Keuringsverslag van een elektrische laagspanning- en zeer lage spanningsinstallatie

NIET CONFORM

Straatnaam Molenpad
Huisnummer 13
Busnummer
Postcode 2350
Gemeente VOSSELAAR
Land België

Afbeelding schakel- en verdeelbord:

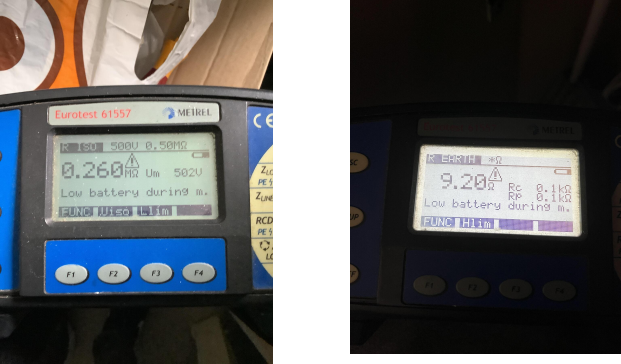
Aantal kringen	Curve	Bescherming IN (A)	(andere)	P	Sectie (mm²)
1	C	25		4	4
12	C	20		2	2,5
3	C	16		2	1,5
1	C	6		2	1,5
Visueel nazicht (algemeen)	NOK	Directe aanraking	NOK	Indirecte aanraking	NOK
Aansluitingen	NOK	schema in bijlage door Aceg vzw	NA		
Equipotentiale verbindingen	NOK	Doorsnede geleiders	OK		
Continuïteit	NOK	Verlichting / toestellen	NOK

- I1.01 Eëndraadschema van de installatie is niet aanwezig. (Boek 1 Afdeling 2.12 - 2.13 en 3.1.2 en 9.1.2)
- I1.03 Situatieschema van de installatie is niet aanwezig. (Boek 1 Afdeling 2.12 - 2.13 en 3.1.2 en 9.1.2)

- I2.02 De waarde van de isolatieweerstand van één of meerdere stroombanen is kleiner dan 0,5M ohm. (Boek 1 Onderafdeling 6.4.5.1.)
- I2.03 De continuïteit van equipotentiaalverbindingen en/of beschermingsgeleiders zijn niet gewaarborgd. (Boek 1 Onderafdeling 5.3.5.3.G. en 5.4.3.5)

- I4.01 Hoofdequipotentiale verbinding(en) niet verwezenlijkt. (Boek 1 Onderafdeling 5.4.4.1. en 5.1.6.2)
- I4.08 De beschermingsgeleiders zijn niet verdeeld over de ganse installatie. (Boek 1 Onderafdeling 5.3.5.3.G. en 5.4.3.1.)

- I4.09 De aansluitingen van de equipotentiaal- en/of beschermingsgeleiders zijn niet uitgevoerd volgens de regels van goed vakmanschap (degelijk mechanische verbinding). (Boek 1 Onderafdeling 5.4.3.4.)

- I5.11 Niet gebruikte invoeringen van het verdeelbord zijn niet correct of onvoldoende afgedicht. (Boek 1 Afdeling 5.1.4. en 4.2.2.3.)
- I8.08 De geleiders van het type VOB moeten in daarvoor bestemde buizen, kabelgoten geïnstalleerd worden. (Boek 1 Onderafdeling 5.2.9.3. en 5.2.9.6.)

- I8.14 Elektrische leidingen zijn niet ingevoerd, zodat een continue bescherming verzekerd is. (Boek 1 Onderafdeling 5.2.6.1.)
- I8.21 Kabeldoorvoeren uit te voeren met wartels of gelijkwaardig bescherming. (Boek 1 Onderafdeling 5.2.6.1.)

- I9.02 Loshangende schakelaars, contactdozen en/of aftakdozen dienen degelijk bevestigd te worden. (Boek 1 Afdeling 1.4.1. & 1.4.2)
- I9.07 Niet alle contactdozen op LS zijn kinderveilig conform NBN C 61-112-1:2017. (Boek 1 Onderafdeling 1.4.2.3. en 5.3.5.2.)

- N12 De elektrische installatie was niet volledig toegankelijk, wij hadden geen toegang tot volgende lokalen:
- Achter de 30mA
- Niet met klemmen uitgevoerd

- Bvb aan ketel
- Bvb aan ketel
- Bvb aan verdeelbord

- N22 De elektrische installatie is grondig na te zien en conform te maken volgens de voorschriften van het AREI boek 1.
- N23 Alle differentieelstroombeschermingsinrichtingen werden getest en in orde bevonden.
- N3 Het is niet uitgesloten dat bij een nacontrole bijkomende inbreuken worden vastgesteld bij voorleggen schema's.
- N5 De verlichting is nog niet definitief geplaatst.

- ☒
- De elektrische installatie voldoet niet aan de voorschriften van het KB 08/09/2019 - AREI Boek 1.** Een aanvullend bezoek moet door hetzelfde organisme worden uitgevoerd vóór 17/3/2026. De werken, nodig om de tijdens het controlebezoek vastgestelde inbreuken te doen verdwijnen, moeten zonder vertraging worden uitgevoerd en alle gepaste maatregelen worden genomen opdat, indien de installatie in dienst blijft, deze inbreuken geen gevaar vormen voor de personen of goederen.
